Bijlage C: Wijzigingsoverzicht bestemmingsplan Deliterrein - Schoterkwartier

1. Zienswijzen op ontwerpbestemmingsplan

Situatie fase 1 | Etmaalintensiteit 75 motorvoertuigen

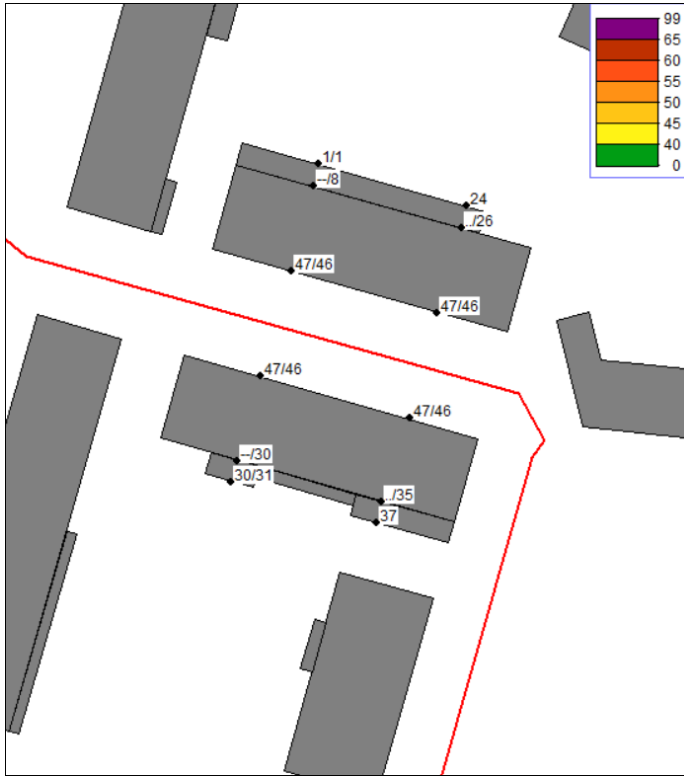
1.3	In het mobiliteitsonderzoek is niet onderzocht of de verkeersdruk in de Siantarstraat onder de norm voor verkeersveilige verkeersdruk blijft in de nieuwe situatie. De Siantarstraat verandert van een rustige woonstraat in een drukke weg met geluidsoverlast en luchtvervuiling tot gevolg.	De totale verkeersdruk blijft ver onder de 1.000 motorvoertuigen per etmaal. Dit is een verkeersdruk die behoort binnen de marge van een woonstraat. Daarmee is een verkeersveilige afwikkeling mogelijk. Het extra aanbod is het meest te verwachten in de spitsuren tot een maximum van 10% van de etmaalwaarde. Dit is een beperkt aantal. De geluidsbelasting in zowel de huidige situatie als bij ontsluiting van de parkeergarage via de Siantarstraat is beoordeeld in het kader van een goede ruimtelijke ordening. Hierbij is aansluiting gezocht bij de grenswaarden uit de Wet geluidhinder. De conclusie is dat bij ontsluiting van de parkeergarage de geluidbelasting op de gevels van de bestaande woningen met 5 dB toeneemt. De geluidbelasting is na aftrek conform art. 110g Wgh nooit meer dan 48 dB. De voorkeursgrenswaarde wordt niet overschreden. Daarmee is sprake van een goede ruimtelijke ordening (zie berekening bijlage 1 op p21 van dit document). Voor de beoordeling van de luchtkwaliteit is een worst-case berekening gemaakt van de invloed van 231 personenautobewegingen per etmaal met de NIBM rekentool, die laat zien dat dit verwaarloosbaar is voor de gezondheid. (zie berekening bijlage 2 op 23 van dit document).

In de onderstaande afbeelding wordt de geluidbelasting op de gevel weergegeven voor de situatie uitgaande van 75 motorvoertuigen per etmaal.

Uit de afbeelding kan geconcludeerd worden dat de geluidbelasting ten hoogste 47 dB bedraagt.

Het betreft hier de geluidbelasting zonder aftrek.

Rekening houdend met een aftrek van 5 dB bedraagt de geluidbelasting ten hoogste 42 dB, hetgeen niet meer is dan 48 dB, zijnde de voorkeursgrenswaarde voor wegen met een zone in de zin van de Wet geluidhinder.
